08.02. 2024

Stadt Tengen, Gemarkung Watterdingen Windpark „Brand“ - Planung und UVP-Bericht

Stellungnahme aus landschaftsplanerischer Sicht

Schwarze Sterne: WKA-Standorte

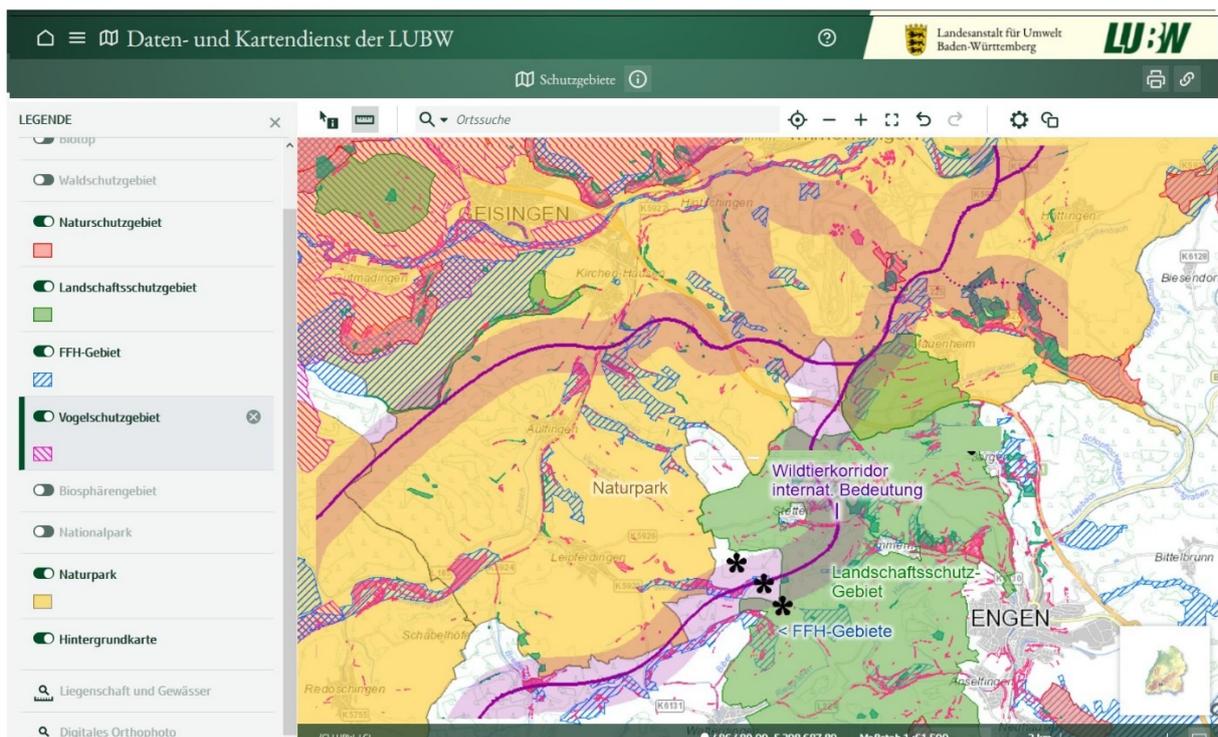
Im UVP-Bericht werden erhebliche Beeinträchtigungen für eine Reihe von gesetzlichen Schutzgütern festgestellt, insbesondere für

- Landschaftsbild und Erholungsfunktionen
- Boden (Versiegelung)
- Pflanzen und Tiere (Verlust von 3-4 ha Waldfläche, Eingriffe in geschützte Biotope wie z.B. FFH-Mähwiesen)

Dazu ist das Projektgebiet eingerahmt von hochrangigen Schutzgebieten:

- FFH-Gebiete
- Landschaftsschutzgebiet und Naturpark
- International bedeutender Wildtierkorridor

Hier ein Ausschnitt aus dem Kartenwerk:

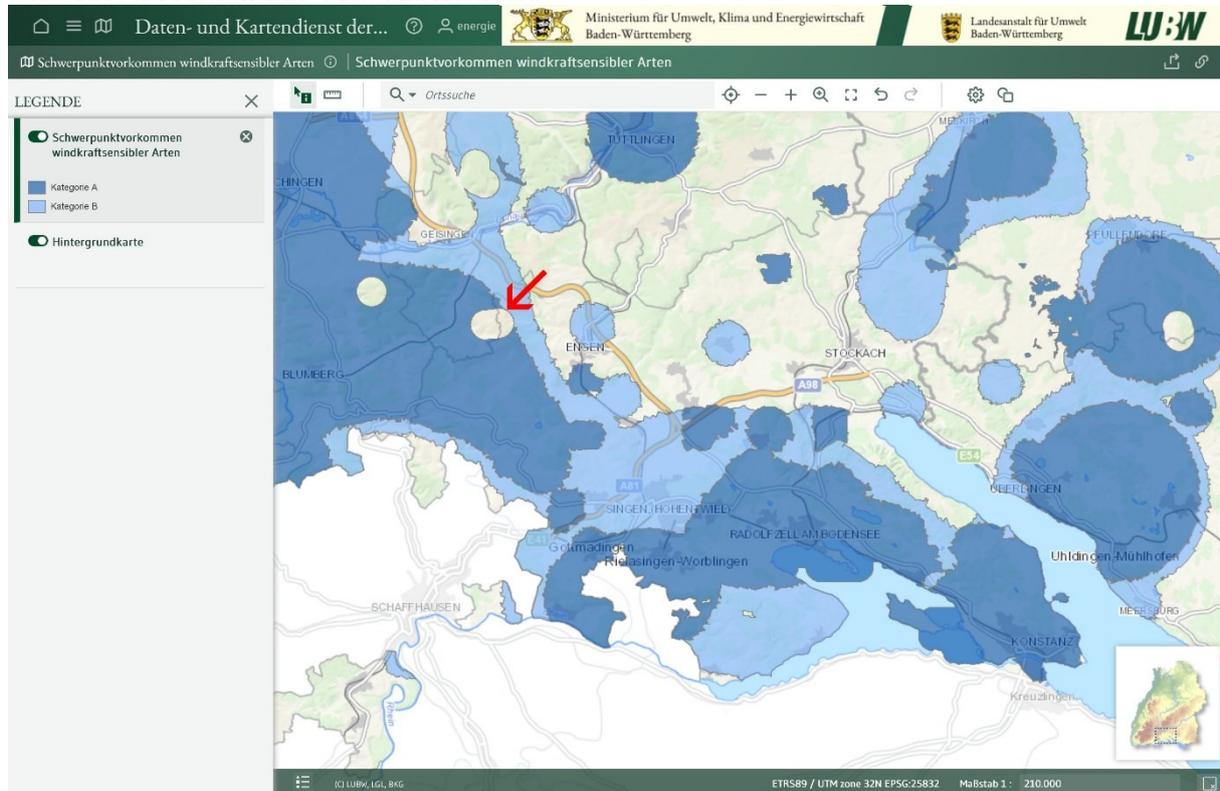
Das Projektgebiet ist von einem im o.g. Fachbeitrag ausgeschiedenen Schwerpunktvorkommen windkraftsensibler Arten der Kategorien A umschlossen (roter Pfeil in der Karte). Diese Quelle, obwohl für die Regionalplanung maßgebend und zum Ausschluss für Windenergie vorgesehen, wird im UVP-Bericht nicht berücksichtigt und auch nicht im Quellenverzeichnis aufgeführt.

Blick vom Hohenheven, übertragen in Foto. Im Hintergrund die vorhandenen 80m hohen Anlagen auf der Stettener Höhe.

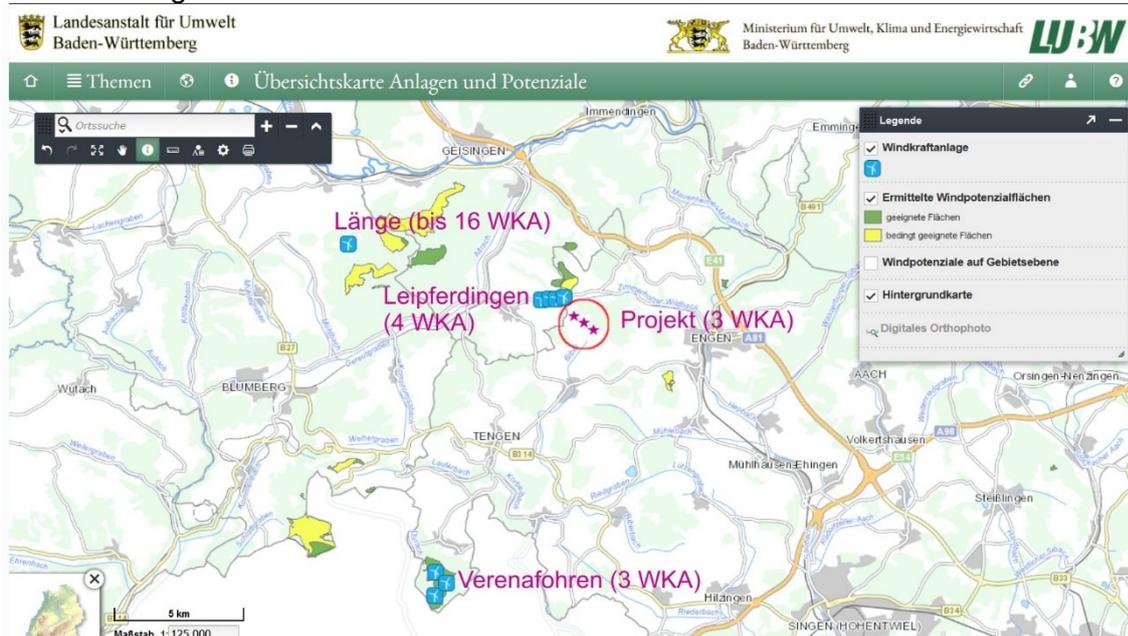
Die Visuellen Auswirkungen auf das Landschaftsbild sind zwar im Umweltbericht mit einer Sichtfeldanalyse erfasst, jedoch sind die Eindrücke mittels Visualisierungen völlig unzureichend in kleinen Bildchen dargestellt. Daraus lässt sich der Eingriff, der ja als nicht ausgleichbar eingestuft wurde, überhaupt nicht beurteilen. Wesentliches Qualitätsmerkmal des Raums sind vor allem die weiträumigen Sichtbeziehungen über den Hegau bis zu den Alpen.

Mittlerweile steht mit Google-Earth ein für jedermann kostenloses und leicht zu bedienendes digitales Werkzeug bereit, das es ermöglicht, die Positionen und Proportionen der Windräder nachprüfbar maßstabsgerecht für jeden beliebigen Blickpunkt darzustellen. Danach ist es auch leicht möglich, die Ansichten mittels Screenshots in Fotos zu übertragen.

Nach dem Entwurf des Regionalplans 2024 sollen sogar bis 10 Anlagen und mehr ermöglicht werden. Der Bereich gilt ja als „vorbelastet“ (Screenshot aus Google-Earth).

Nach dem Windatlas BW liegt das Projektgebiet außerhalb geeigneter Flächen

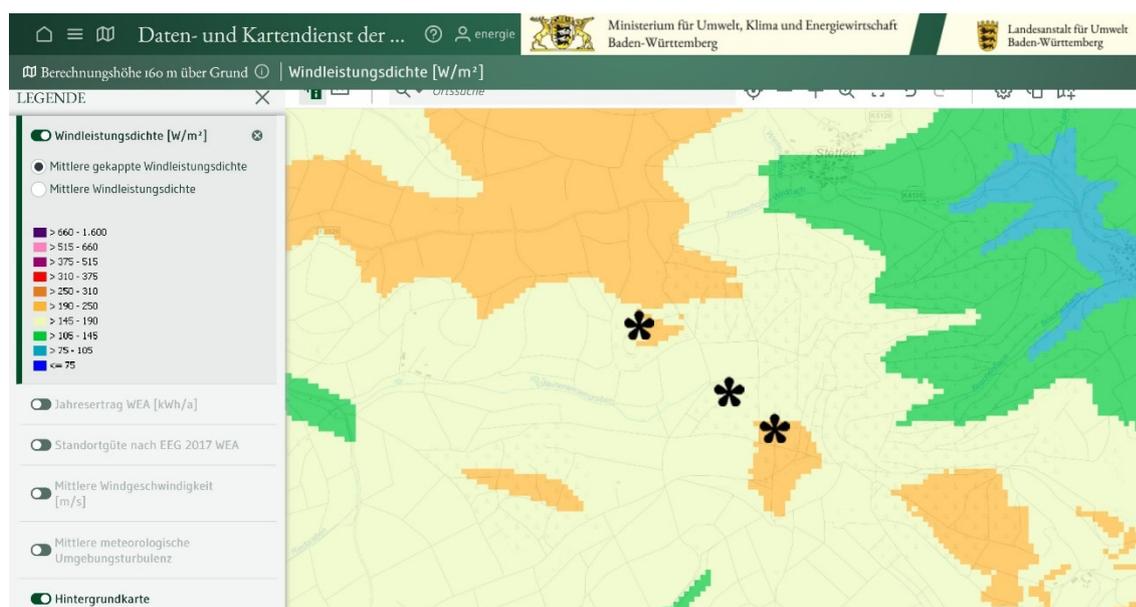
Der Windatlas BW von 2019 soll maßgebend für die Ausweisung von Flächen für die Windenergie sein (Mindestleistung 215 W/m^2). Das Projektgebiet liegt aber außerhalb geeigneter Flächen. Dazu kommt, dass nach wissenschaftlich anerkannten Analysen (Detlef Ahlborn, Jörg Saur & Michael Thorwart: „Der Windatlas Baden-Württemberg im Realitätscheck“) der Windatlas meist zu hohe Werte ausweist (bis zu 30%). Andere Nachforschungen über die tatsächlich gemessenen Erträge im Schwarzwald, z.B. durch das Umweltprognose-Institut 2023, ergaben, dass diese zwischen 30-70% unter den Prognosewerten lagen. Vergleiche zwischen bayerischem und baden-württembergischem Windatlas im unmittelbaren Grenzbereich ergaben bis zu 80% niedrigere Werte in Bayern.

Die Windhöffigkeit erreicht nicht die geforderte Mindestleistung von 215 W/m^2 nach Windatlas BW bzw. von über 300 W/m^2 nach Bundesverband Windenergie.
